ガイドライン型設計 適用上の考え方と標準図集(改訂版)

「3 主要ポイントの計算例 (4)連結部付近の短い水平補剛材の省略について」の修正

平成 19 年 5 月

(社)日本橋梁建設協会 構造技術部会

(4) 連結部材付近の短い水平補剛材の省略について

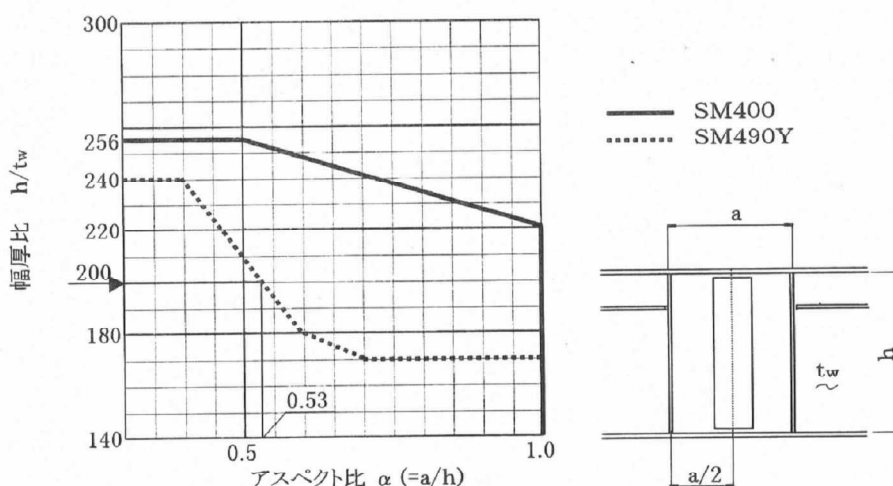
「(4)連結部付近の短い水平補剛材の省略について」において、ページ中段に示される水平補剛材を省略できる範囲を示すグラフに間違いがありましたので、訂正いたします。

訂正の内容は破線で示される SM490 材の幅厚比／アスペクト比 α の図で、 $\alpha = 0.35$ で線分が水平から右下がりとなる図となっていました。添付資料は、 $\alpha = 0.4$ で右下がりの図となるのが正解です。添付資料は、グラフを正規のものに差替ページ(21 ページ)を示します。
